**Европейская экономическая комиссия****Комитет по внутреннему транспорту****Всемирный форум для согласования правил  
в области транспортных средств****176-я сессия**

**Соглашение 1958 года:****Рассмотрение проектов поправок  
к существующим правилам ООН,  
представленных GRE****Предложение по дополнению 14 к поправкам серии 03  
к Правилам № 99 ООН (газоразрядные источники света)****Представлено Рабочей группой по вопросам освещения и световой  
сигнализации\***

## Дополнение 14 к поправкам серии 03 к Правилам № 99 ООН (газоразрядные источники света)

Приложение 2 изменить следующим образом:

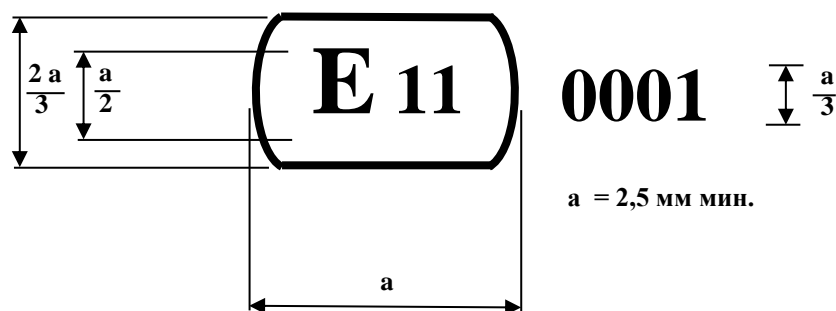
Официальное утверждение №:.....                      Распространение №:.....

Код официального утверждения.....

1. Газоразрядный источник света                      – категория.....

– номинальная мощность .....
